Reg. č.: VZ-321/22

Vysvětlení zadávací dokumentace č. 1-19 k veřejné zakázce „II/121 Votice, ul. Husova“

SO 401

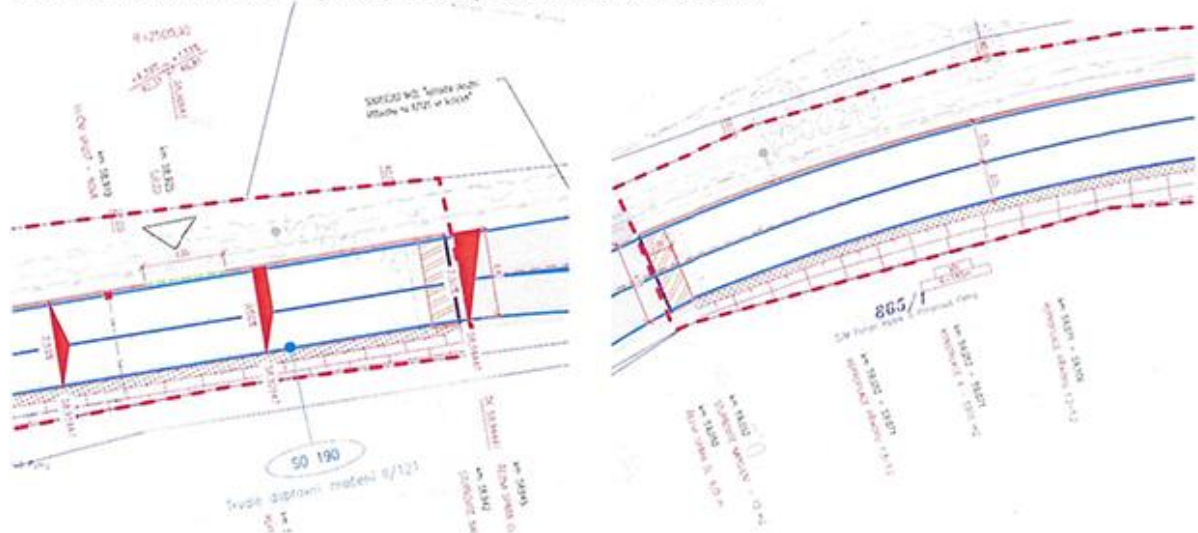
Znění žádosti o vysvětlení zadávací dokumentace:			
V rozpočtu „ Součet PDPS neoceněný “, v objektech financované městem Votice máte objekt „ SO 401 - Nasvětlení přechodu, míst pro přecházení “ avšak tento objekt nemůžeme ve výkazu výměr nikde najít.			
<u>Stavební objekty financované městem Votice:</u>			
2.	Objekt	Název	Cena bez DPH
	Výstavba chodníků, stezek podél silnic II/121 a III/12148, Votice-Beztahov		
	SO 101	Společná stezka, chodníky

V projektu se tyto objekty pro obě etapy vyskytují včetně objektu D.4.1 – veřejné osvětlení, ten však nemá samostatný rozpočet a je vždy přiřazen do objektu D.1.1 či D.1.2 a z důvodu budoucího vykazování vůči dotačnímu orgánu a dvou samostatným příspěvkům na výstavbu.

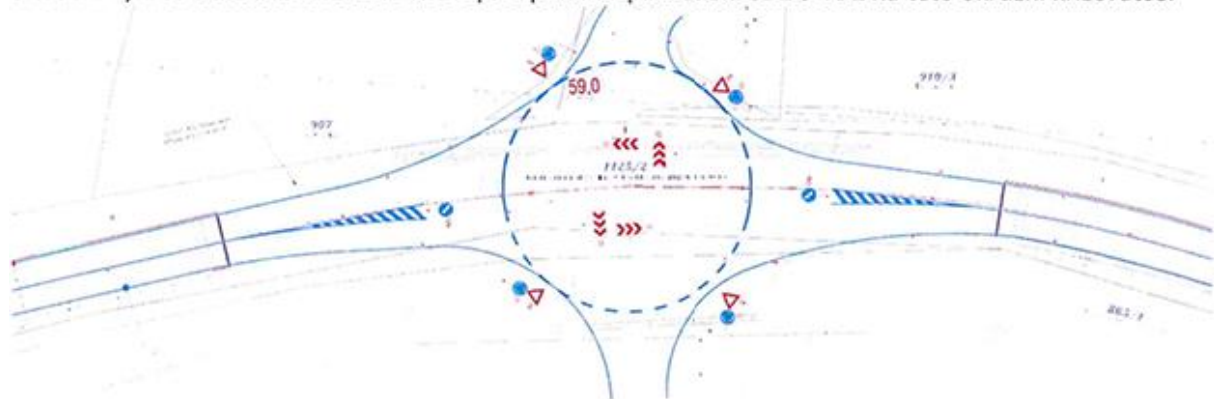
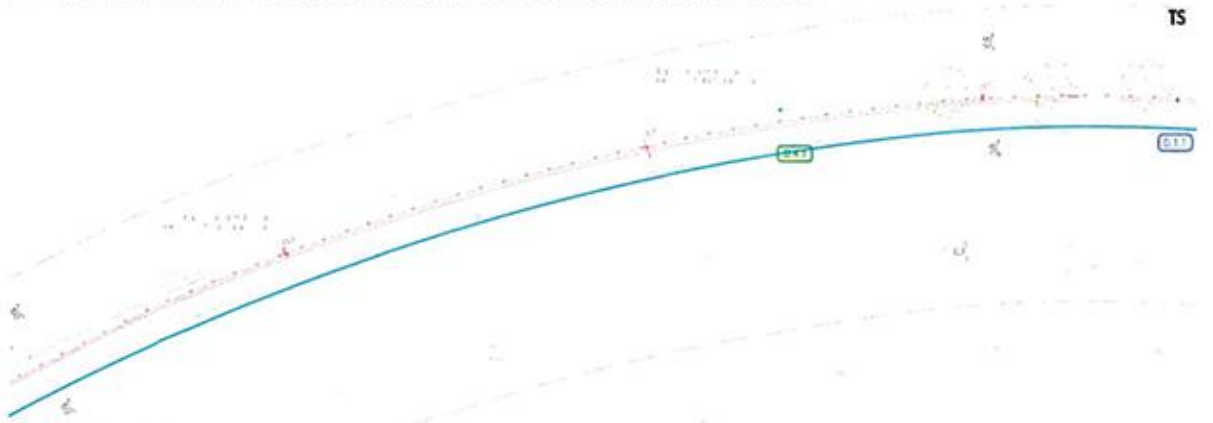
Situační výkres C.3.1 investora KSUS je ve staničení 59,0 - místě okružní křižovatky přerušen s odkazem na související akci a situační výkres pokračuje za okružní křižovatkou.

Situační výkres C.1.1.6.1 investora KSUS předpokládá provedení SDZ a VDZ na této okružní křižovatce.

Situační výkres C.2c druhé etapy investora Město Votice okružní křižovatku vůbec neobsahuje a předpokládá realizaci veřejného osvětlení a chodníků v současné trase.

Sjednotí zadavatelé projektové dokumentace?

Dopravní značení související stavby je v D.1.1.6.1 uvedeno informativně pro pochopení návazností a souvislostí staveb. Na výkresech jsou uvedeny hranice staveb. Uchazeč ocení SDZ a VDZ dle soupisu prací SO 190, které řeší značení v hranicích stavby prezentovaných v situaci.

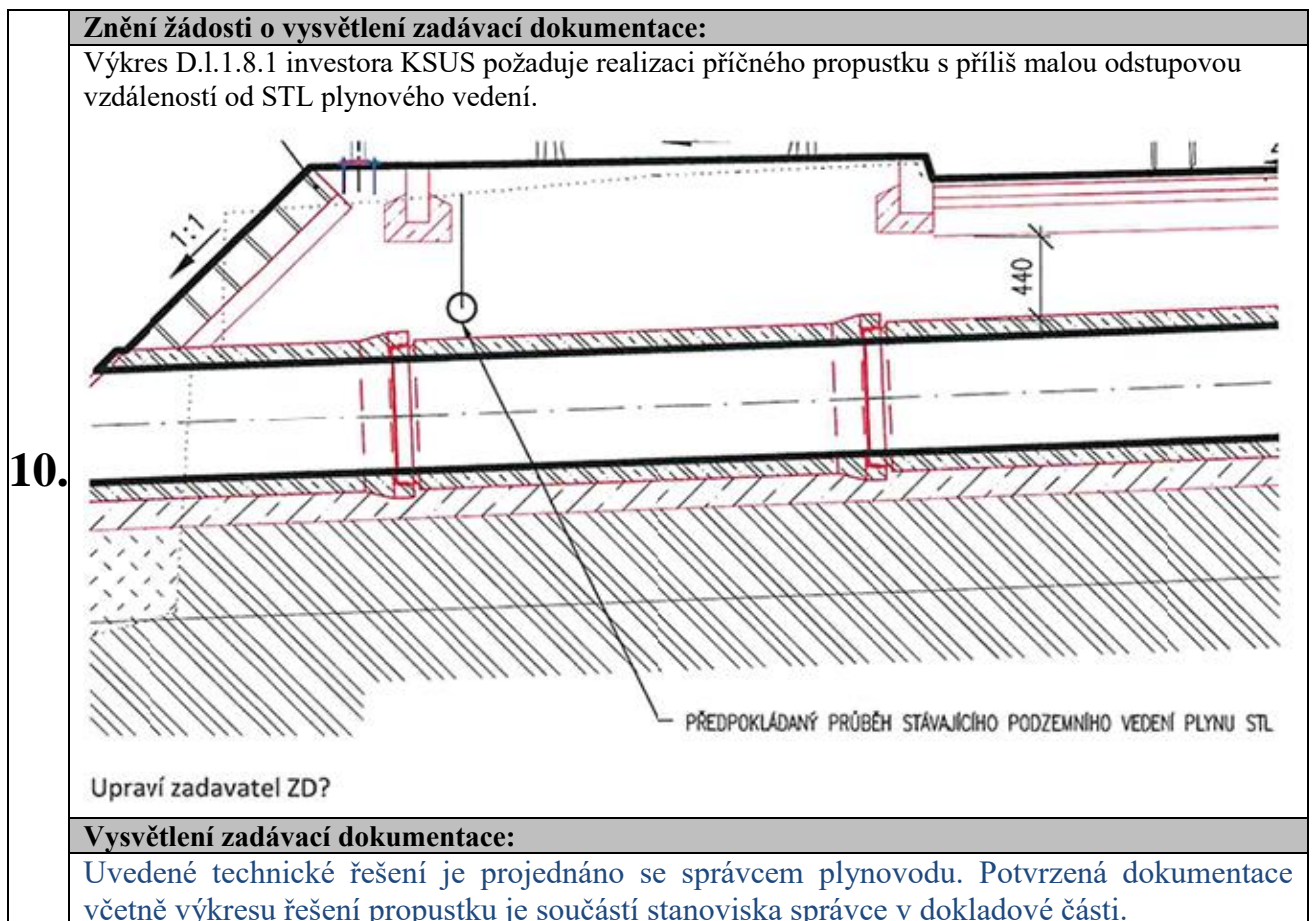
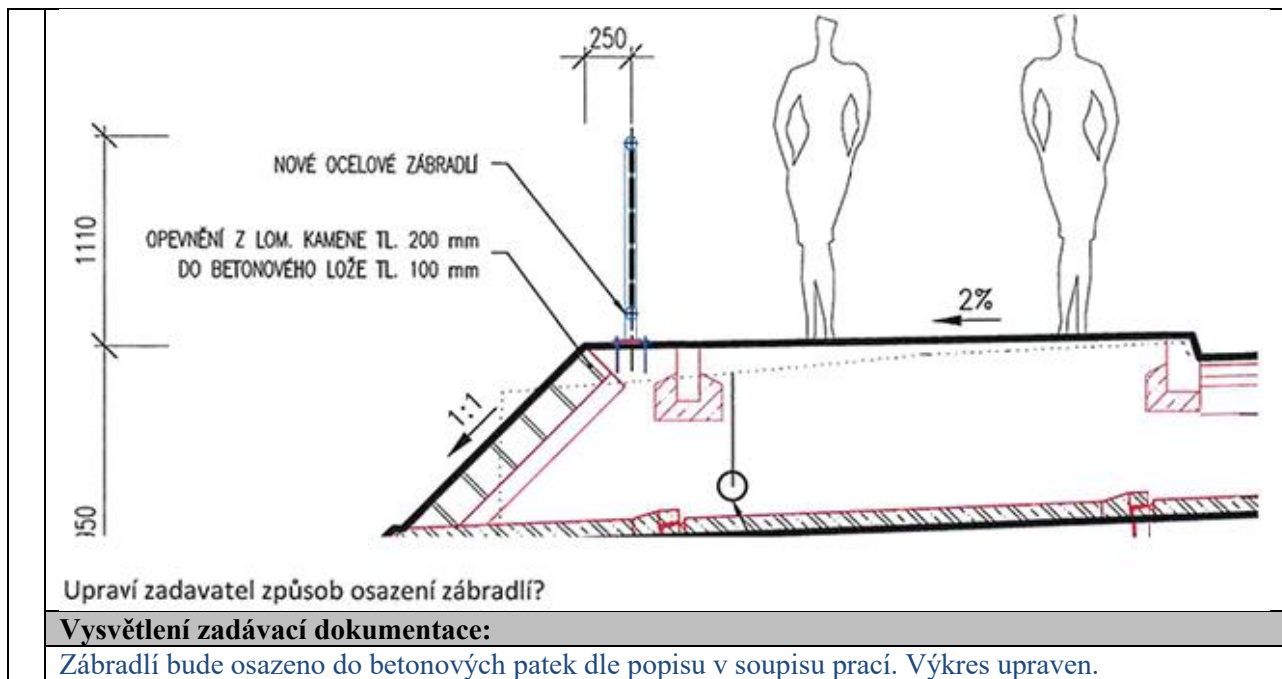
7.	Znění žádosti o vysvětlení zadávací dokumentace:
	Výkres D.1.1.8.1 investora KSUS požaduje v podélném řezu B-B' provést na celém povrchu potrubí izolaci proti zemní vlhkosti.

Upřesni zadavatel jak a čím má být tato izolace provedena?

Vysvětlení zadávací dokumentace:
Na troubu, přechodovou desku a jímku bude na vnějším líci zasypané části proveden v souladu s TP 232 minimálně 1x asfaltový penetrační nátěr a 1x asfaltový krycí nátěr. V soupisu prací SO 102.1 uvedenému odpovídá položka 711211.

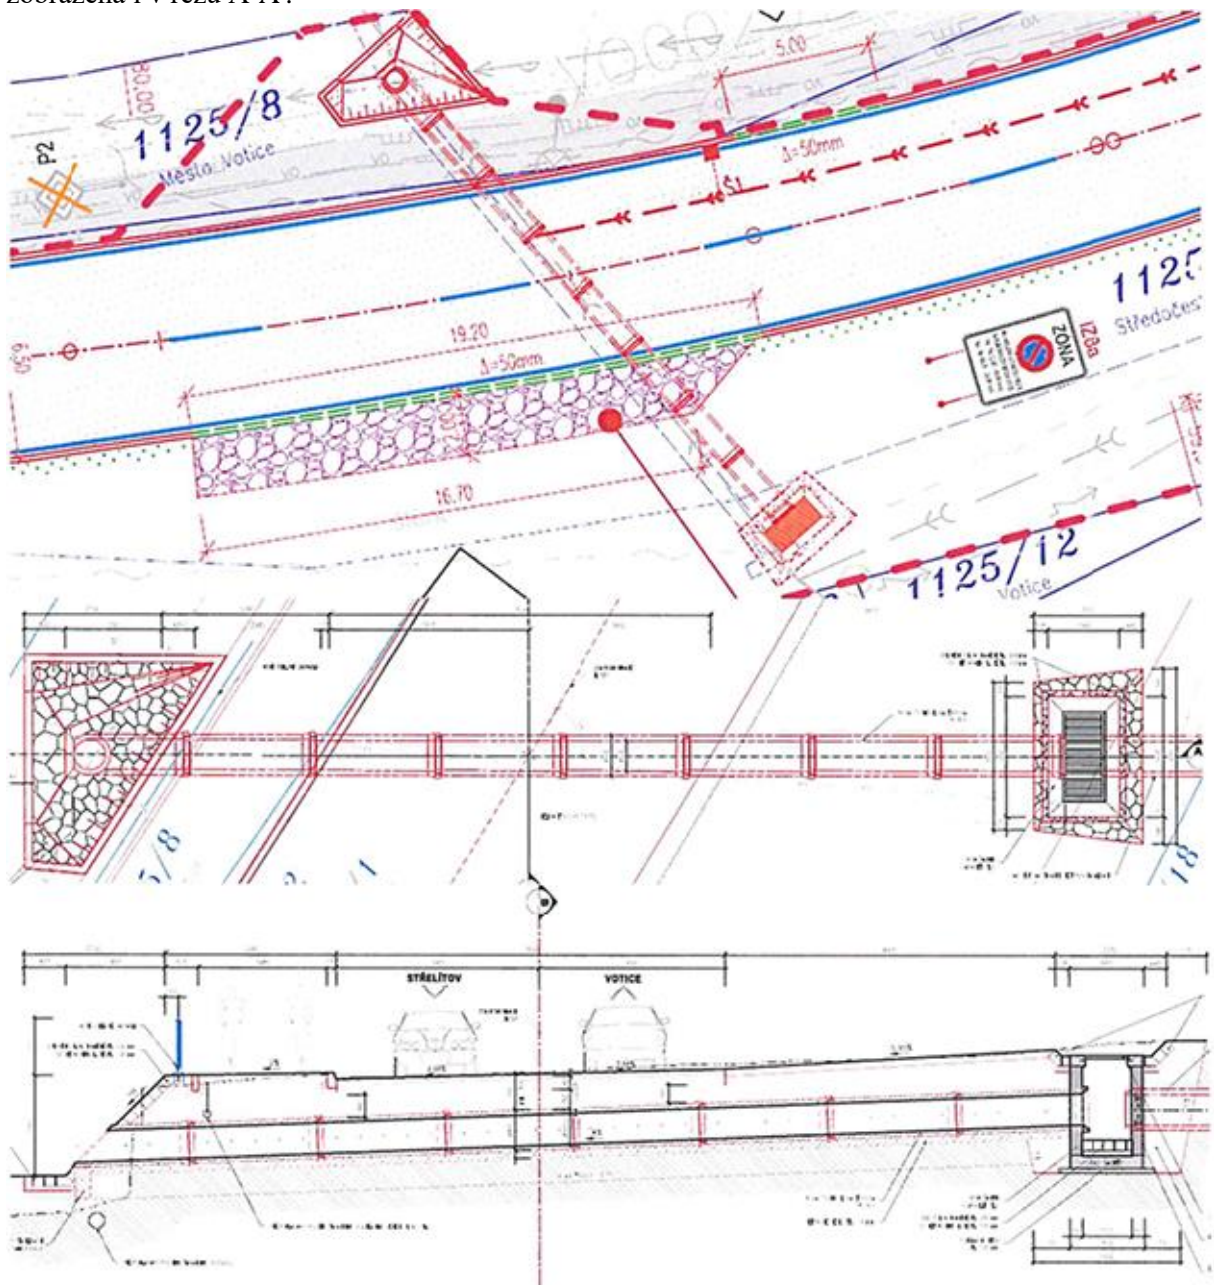
11.	Znění žádosti o vysvětlení zadávací dokumentace:
	Výkres D.1.1.8.1 investora KSUS je v rozpisce označen jako "SO 102 - PROPUSTEK V KM 59,394." Skutečná poloha propustku je 59,294. Upraví zadavatel výkresovou dokumentaci.

Jedná se o překlep, výkres byl upraven.
